Poznań, 22.07.2021

FA.261-6/2021

Dot. Postępowanie o udzielenie zamówienia publicznego pn.: „Renowacja i adaptacja Fortu VII w Poznaniu dla zachowania dziedzictwa kulturowego – ETAP II- Blokhauz, Kaponiera czołowa i Koszary Szyjowe”.

Rysunek 1 Orientacyjna lokalizacja pomieszczeń serwerowni oraz centrum monitoringu, centralnej sygnalizacji pożarowej, sieci strukturalnej i pomieszczeń dedykowanej lokalizacji instalacji jednostki zarządzającej SKD

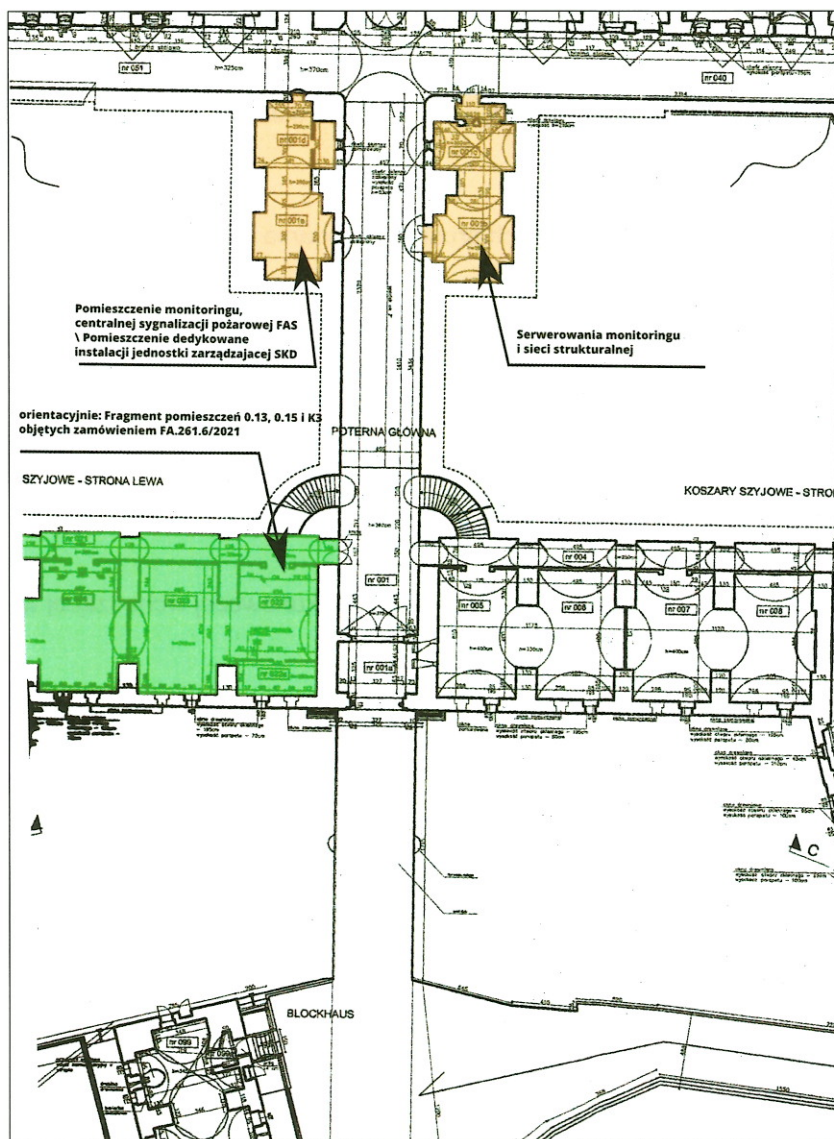
W przedmiarze ujęte są tylko elementy wyposażenia przejść. Natomiast projekt obejmuje kompletny system SKD wraz z oprogramowaniem. Czy zakres prac ujęty w przedmiarze dotyczy wyłącznie rozbudowy istniejącego już systemu SKD?

W ramach Przedmiotu Zamówienia rozpoczynamy budowę systemu SKD w związku z czym należy przewidzieć instalację jednostki zarządzającej wraz z oprogramowaniem oraz wyposażenia przejść zgodnie z zakresem wynikającym z załącznika 2a do SWZ z uwzględnieniem założeń przedstawionych w dokumentacji wykonawczej, w tym w szczególności na schemacie IT 13 z tejże dokumentacji wykonawczej wchodzącej w skład załącznika 2 do SWZ (budowę jednostki należy przewidzieć zgodnie ze schematem w pomieszczeniu monitoringu, którego lokalizację przedstawiamy na dołączonym rzucie). Pomocniczo załączony przedmiar zostaje odpowiednio poprawiony.
